Keuringsverslag van een elektrische laagspanning- en zeer lage spanningsinstallatie

NIET CONFORM

Straatnaam Mechelsesteenweg
Huisnummer 200
Busnummer 5C
Postcode 2018
Gemeente ANTWERPEN 2018
Land België

Controlebezoek van een huishoudelijke installatie volgens (KB 08/09/2019) - AREI Boek 1- 6.5. en 8.2.2. en 4.2.4.3.

Afbeelding schakel- en verdeelbord:

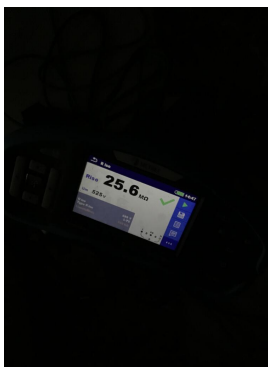
I1.01 Eéndraadschema van de installatie is te voorzien en/of te vervolledigen. (Boek 1 Afdeling 2.12 - 2.13 en 3.1.2 en 9.1.2)

I1.02 Situatieschema van de installatie is te voorzien en/of te vervolledigen. (Boek 1 Afdeling 2.12 - 2.13 en 3.1.2 en 9.1.2)

I2.02 De continuïteit van equipotentiaal en/of beschermingsgeleiders zijn niet gewaarborgd. (Boek 1 Onderafdeling 5.3.5.3.G. en 5.4.3.5)

I3.09 Een demonteerbaar aansluitstuk (aardingsonderbreker) moet steeds gemakkelijk bereikbaar zijn. (Boek 1 Onderafdeling 5.1.5.1. en 5.4.3.5.)

nota/note 10 Tellerlokaal niet toegankelijk op ogenblik van de keuring.

nota/note 13 De aardspreadsweerstand kon niet gemeten worden. Deze dient bij voorkeur kleiner te zijn dan 30ohm.

nota/note 18 De elektrische installatie is grondig na te zien en conform te maken volgens de voorschriften van het AREI boek 1.
